Mission régionale d'autorité environnementale
ÎLE-DE-FRANCE

Avis délibéré
de la Mission régionale d'autorité environnementale d'Île-
de-France sur le projet de création de centre
d'hébergement de données informatiques (data center) de
la société Equinix Hyperscale situé à Argenteuil (Val d'Oise)

N°MRAe 2021 – 1739
En date du 18/11/2021

Figure 4: Plan masse du projet (étude d'impact p.24)

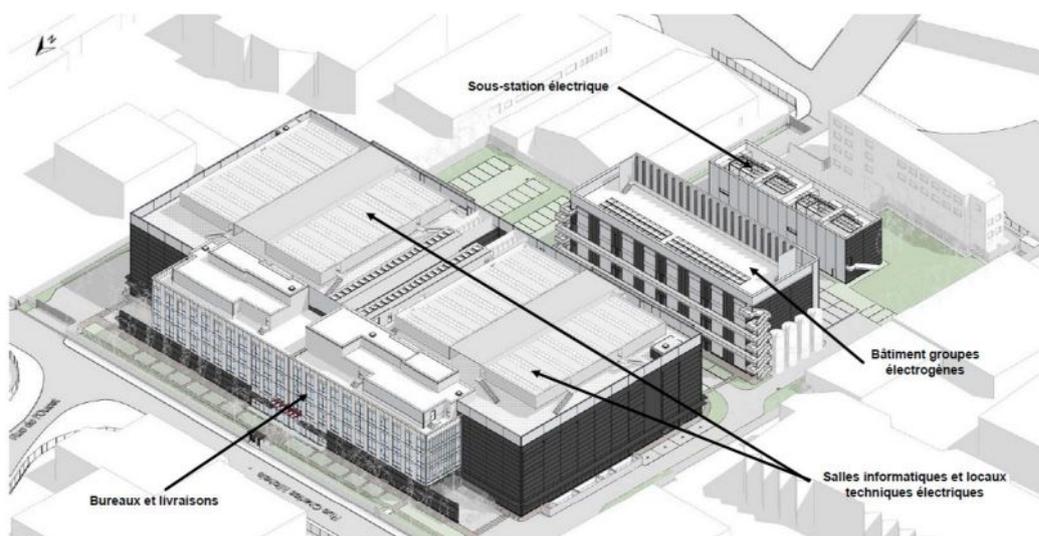
(2) La MRAe recommande de justifier de la création de 147 places de stationnement pour toute ou partie imperméabilisées alors que le projet prévoit trente emplois directs et que d'autres modes d'accès que la voiture particulière sont à envisager.
